Impianto Geotermico Pilota Castelnuovo

INTEGRAZIONI RICHIESTE DA MATTM E RT

Nel presente documento si forniscono le risposte alla richiesta di documentazione integrativa formulata dal Ministero dell'Ambiente e della Tutela del Territorio e del Mare (MATTM) con nota via pec prot. DVA.REGISTRO UFFICIALE.U.0006246.15-03-2017, relativamente al procedimento di valutazione di impatto ambientale ai sensi del D.Lgs. 152/2006 e ss.mm.ii. - Impianto pilota geotermico Castelnuovo - codice procedura (ID_VIP): 3216 - avviato in data 27/01/2015 per la realizzazione di un impianto di produzione di energia elettrica alimentato dal liquido geotermico estratto da 2 pozzi di produzione e re-iniettato nel sottosuolo in un altro pozzo, e delle condotte per il convogliamento del fluido geotermico nel Comune di Castelnuovo Val di Cecina in Provincia di Pisa.

Fig. 1 – g/kWh di CO₂ emessi per le varie fonti di energia nel ciclo di vita degli impianti

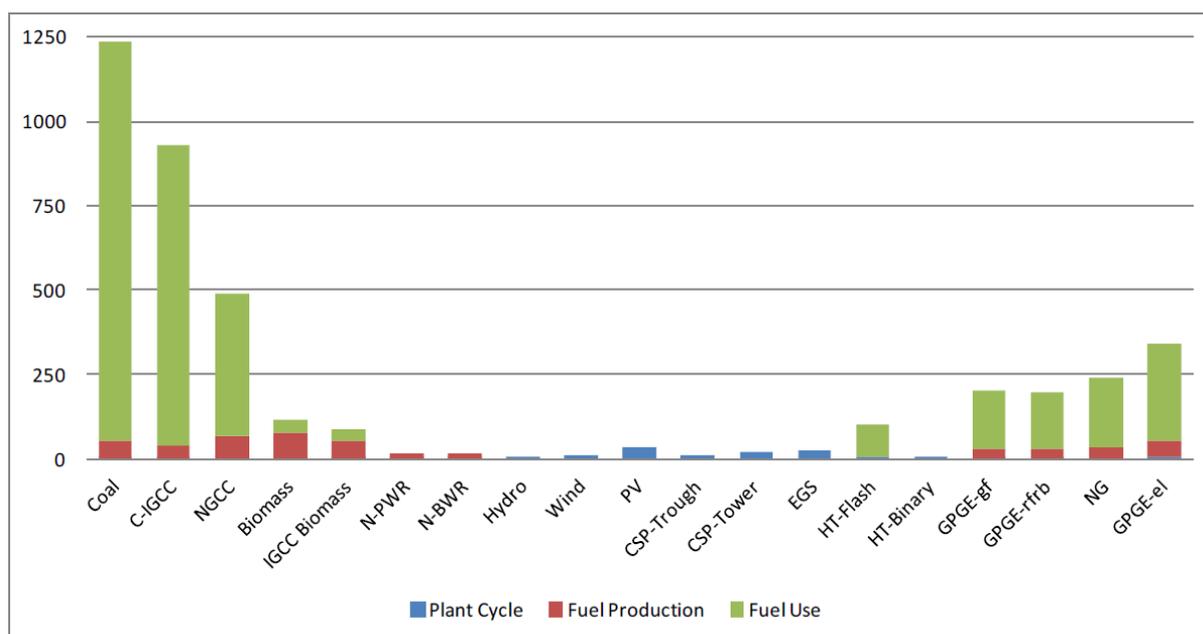
b) Analisi costi-benefici dell'impianto rispetto ad impianti di uguale potenza funzionanti con altre fonti rinnovabili (emissioni, occupazione del suolo, costo per kWe prodotto ecc.);

In merito alle emissioni di CO₂, considerando che le tipologie di impianto prese a riferimento non provocano emissioni in atmosfera durante la fase di esercizio, si riporta un grafico con le emissioni di CO₂ prodotte durante tutta la vita dell’impianto⁴ a confronto con quelle sia di impianti tradizionali che impianti da fonte rinnovabile.

In conclusione, l’occupazione di suolo per la produzione di energia elettrica da geotermico risulta essere inferiore rispetto a quella di tutte le altre fonti di energia rinnovabile per la stessa taglia di potenza.

Fig. 2 – Schema generale di impianto

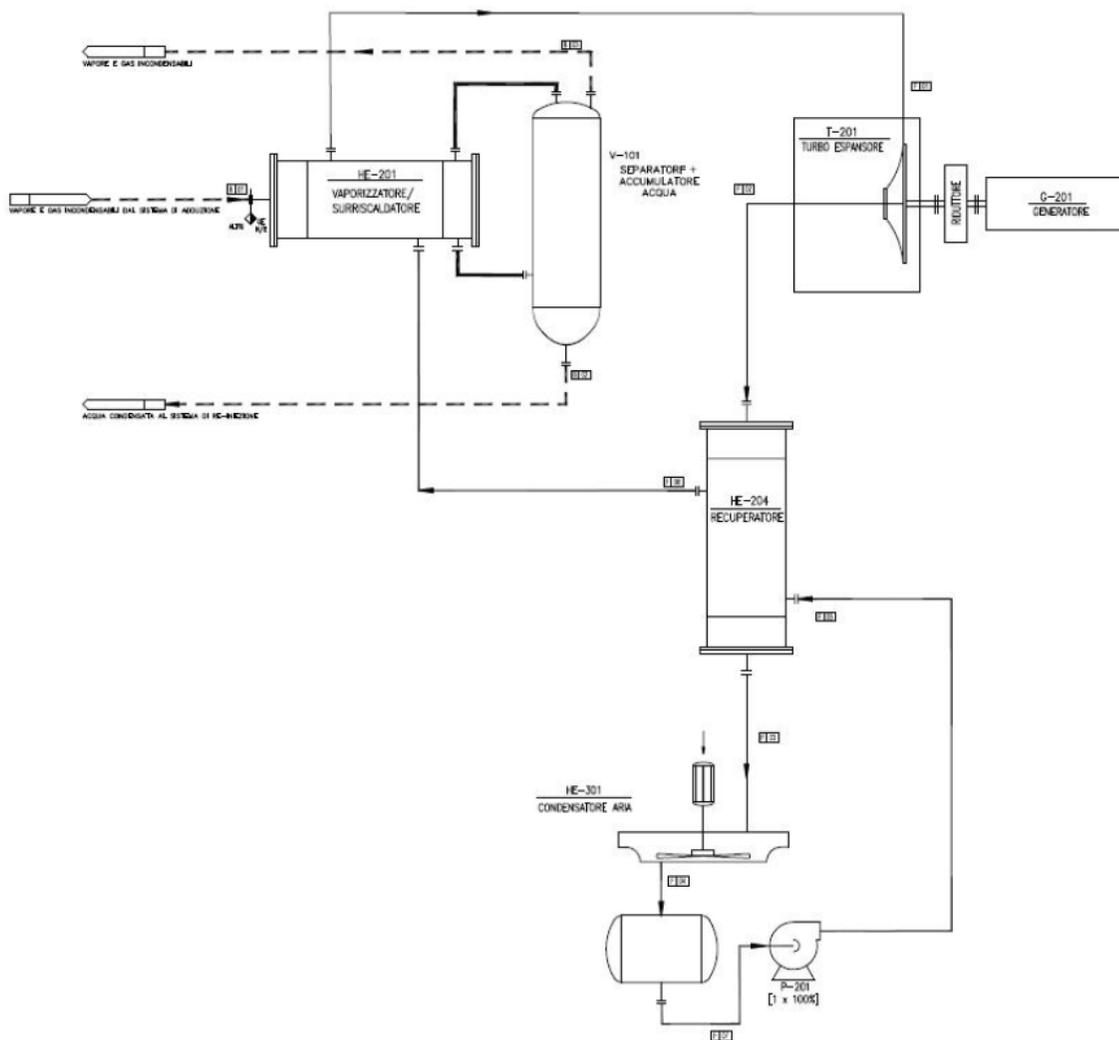
d) Valutare la possibilità di implementare i prelievi di calore dal fluido organico diversi da quelli del fluido geotermico ipotizzati nel progetto (che avrebbero il vantaggio di ridurre il calore disperso dagli aerogeneratori e di non ridurre la temperatura del fluido reiniettato)

Il ciclo ORC utilizzato nel progetto Castelnuovo , di cui si riporta lo schema generale in Fig. 2, prevede che la temperatura del fluido organico, non infiammabile e non tossico, all’uscita dal recuperatore prima dell’ingresso negli aerotermi abbia una temperatura compresa tra 41,7°C e 67,6 °C (rispettivamente nel caso invernale e nel caso estivo, mentre nel caso di design è 55,5 °C) , come riportato nell’elaborato progettuale CAS.02.DE.IM.D.071 - SCHEMA GENERALE DI PROCESSO_SECRETATO.

Per minimizzare le dimensioni degli aerotermi è stato introdotto nel ciclo di processo il rigeneratore a valle del turbo-espansore. **Il rigeneratore** ha la funzione di aumentare il rendimento del ciclo sfruttando il calore sensibile del fluido di lavoro allo scarico del turbo-espansore per preriscaldare il fluido di lavoro allo stato liquido prima dell’ingresso all’evaporatore; **permette inoltre di ridurre il calore da dover asportare dal fluido organico tramite il condensatore, quindi il calore disperso dagli aerotermi.**

Fig. 6 - Fig. 12 Relazione Geologico-Mineraria – Modellazione geologica tridimensionale del Permesso "Castelnuovo" (scala grafica - Scala 1:100.000)

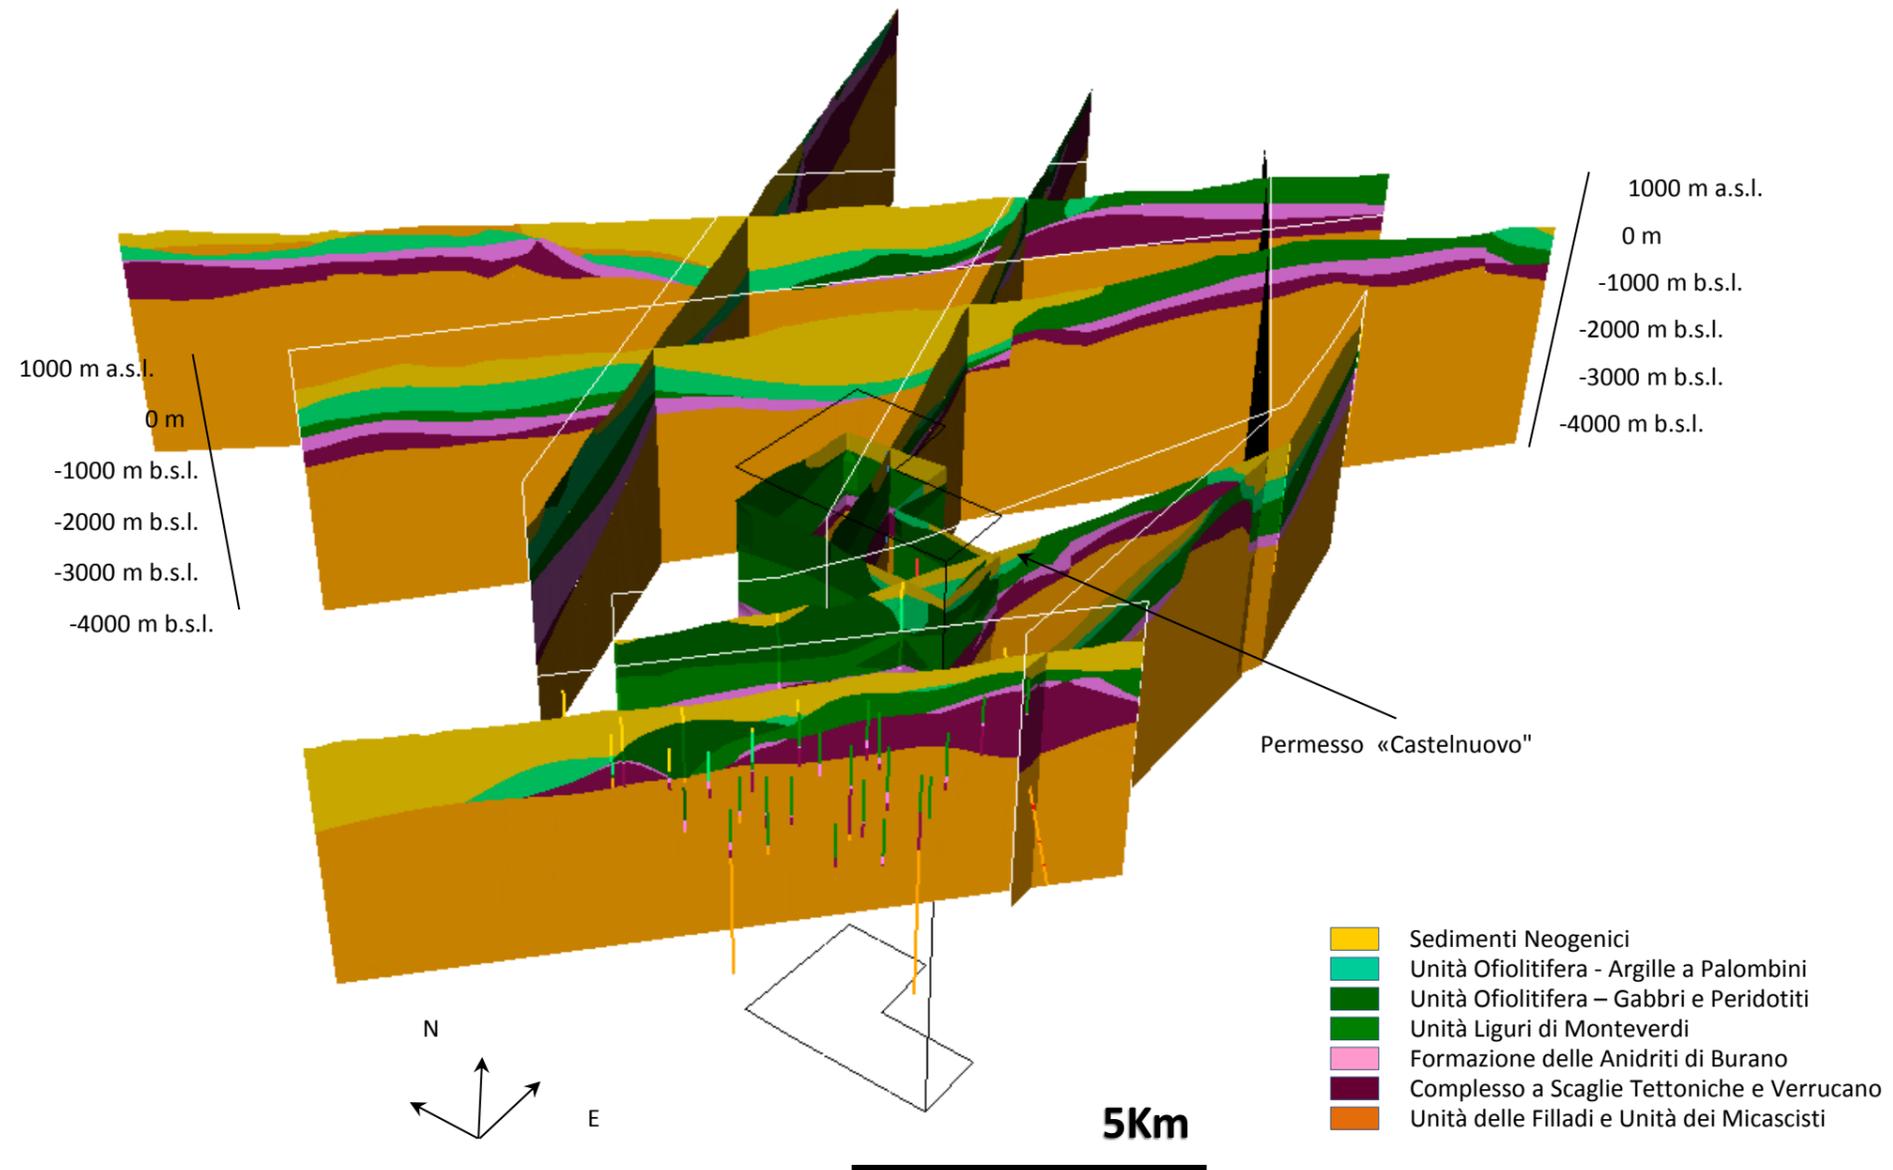
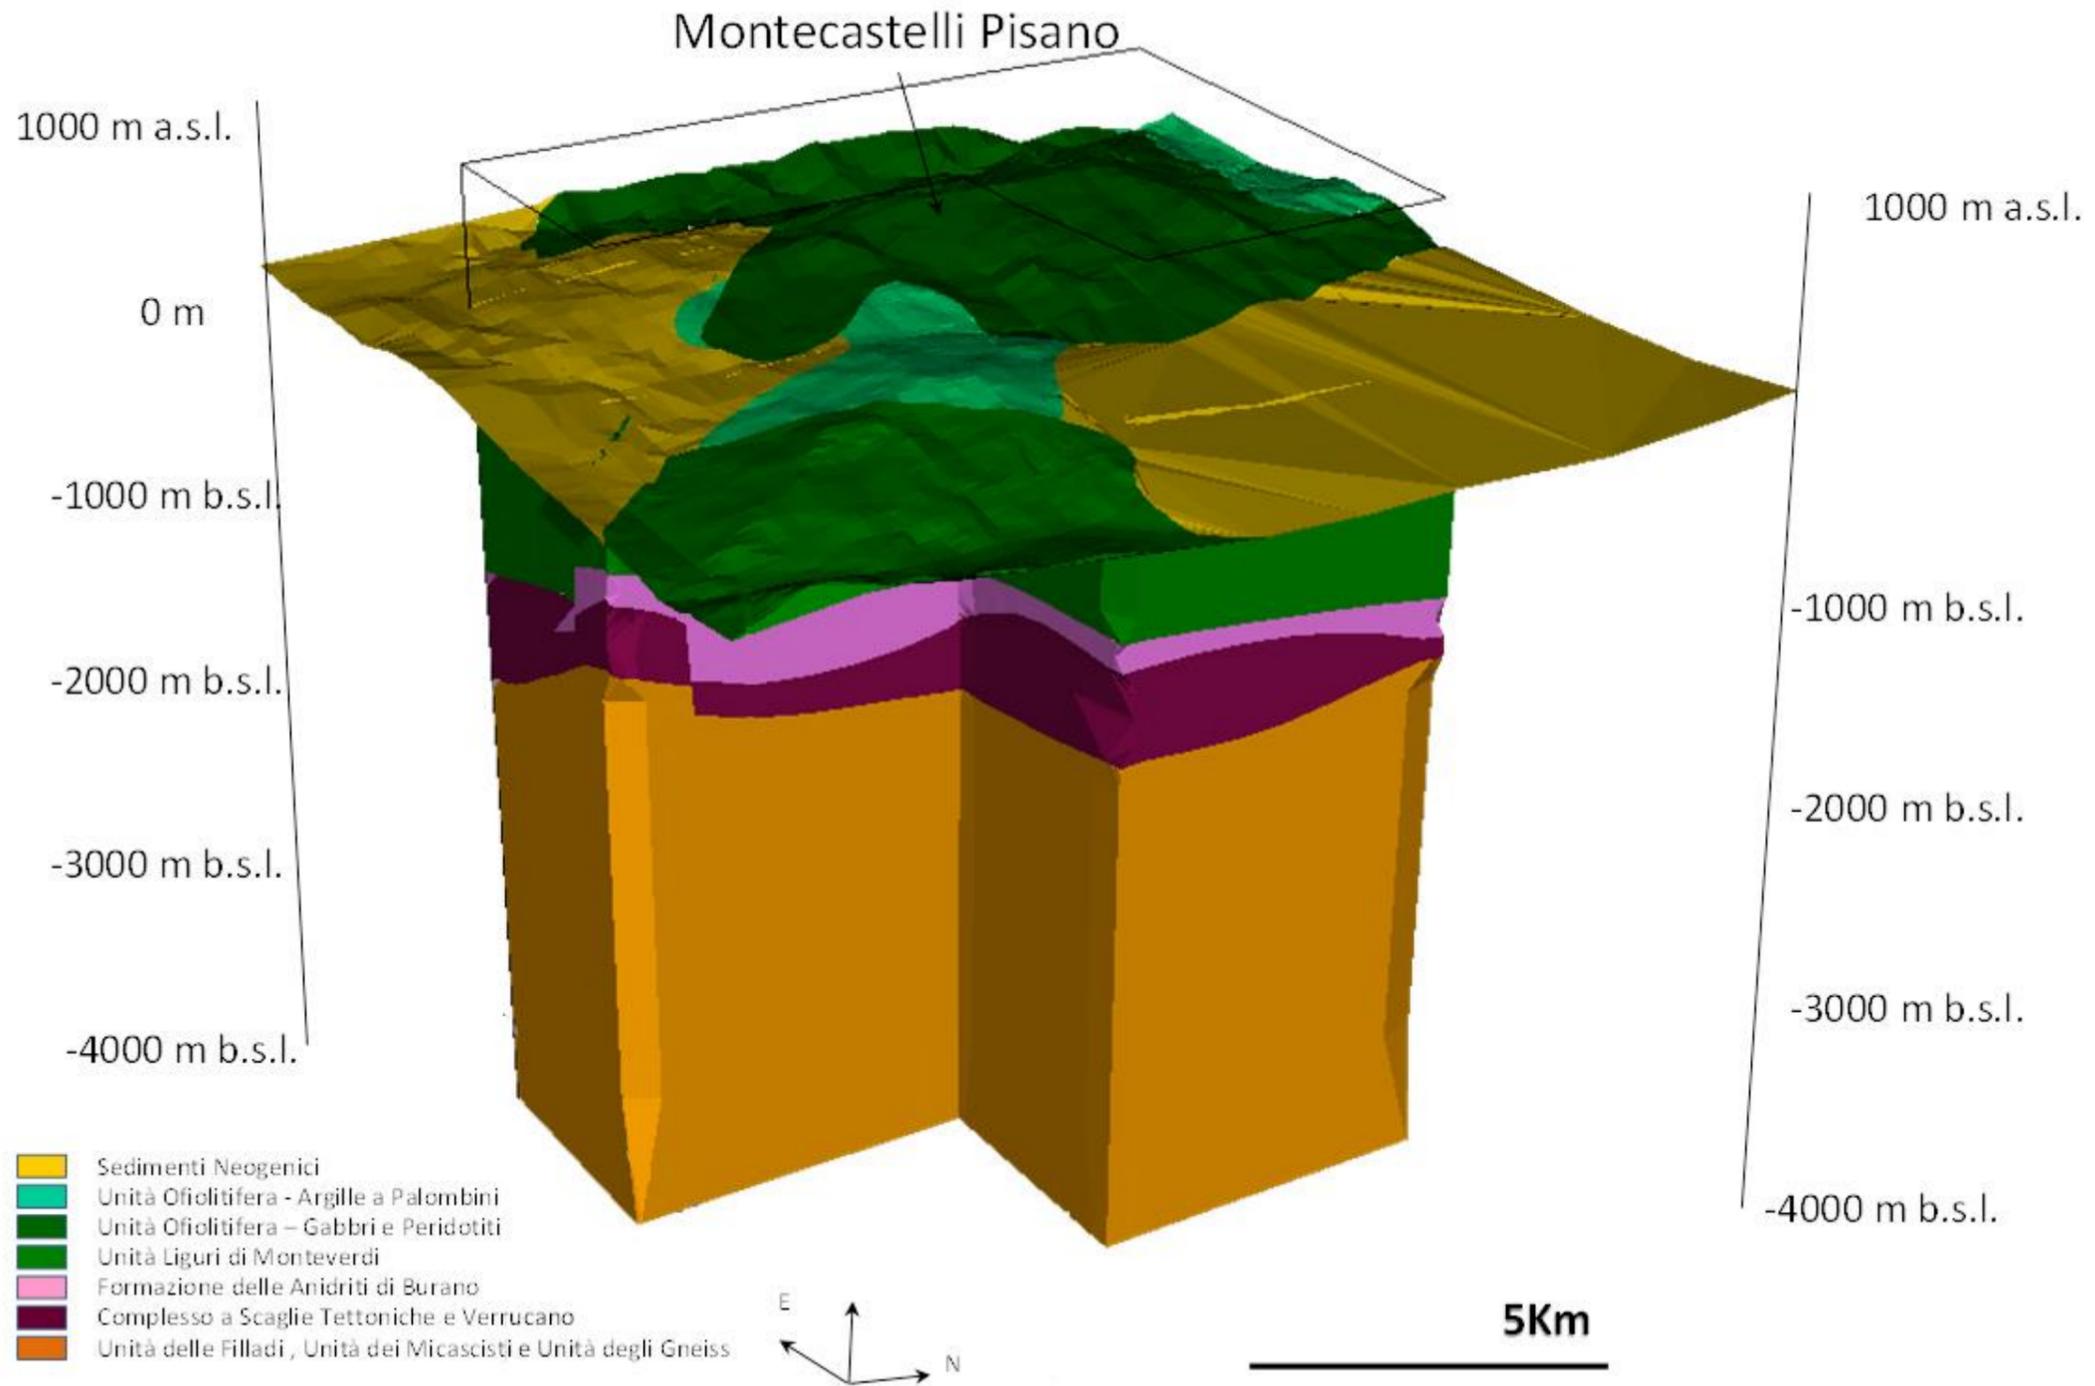
- a) Che le figure della Relazione Geologica, della Relazione Geotecnica e della Relazione Geologico-mineraria, allegata al Progetto Definitivo, riguardino un'area pari proiezione sulla superficie topografica del serbatoio geotermico, allargata di una fascia di 10 km attorno al suo margine, coerentemente con le indicazioni fornite dal MISE nelle Linee Guida per il Monitoraggio del 24.11.2014. Detta area dovrebbe essere estesa, per includere il tracciato dell'elettrodotto, con un intorno di almeno 1 km, per la parte di tracciato che dovesse risultare esterno all'area sopra indicata

La figura richiesta, inizialmente elaborata a scala di 1:250.000, è di seguito riportata in scala 1:100.000, anche se richiesta ad una scala non inferiore a 1:5.000, in quanto tale in tale scala risulterebbe di enormi dimensioni.

Fig. 7 – Ubicazione punti di campionamento

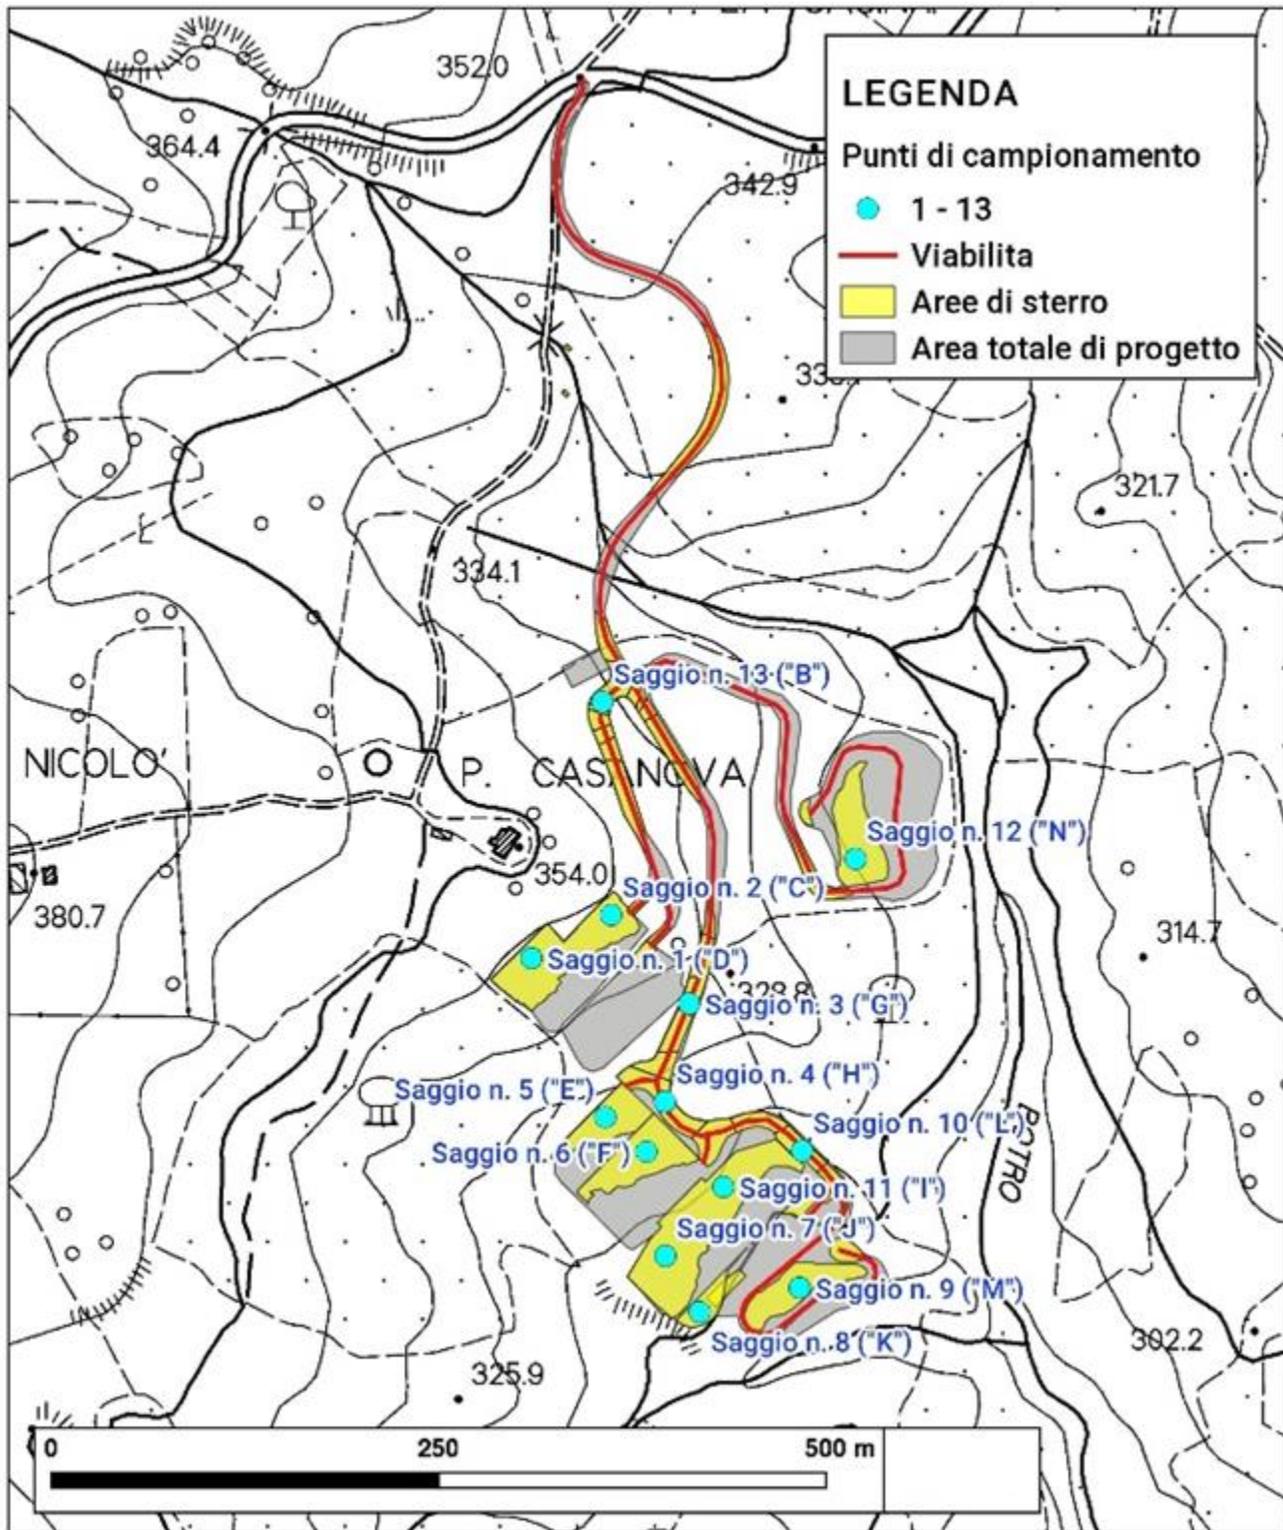
Si chiede di allegare cartine che indichino l'ubicazione esatta dei punti di prelievo

Il proponente, non appena ottenuto l'assenso da parte dei proprietari del terreno ad eseguire saggi di campionamento delle terre finalizzate alla loro caratterizzazione, in data 14/04/2017 ha eseguito un totale di n. 26 prelievi di terre a due diverse profondità (0,7-1,0m e 1,7-2,0m) in n. 13 punti di campionamento, identificati presso le aree dove sono previsti sterri nel progetto. L'ubicazione dei punti di campionamento è riportata nella mappa seguente.

Dalle analisi è emersa la presenza, in alcuni campioni, di Nichel e Cromo in concentrazione superiore alle CSC della Colonna B di cui alla Tabella 1, allegato 5 al titolo V parte IV del decreto legislativo n. 152 del 2006 e s.m.i.
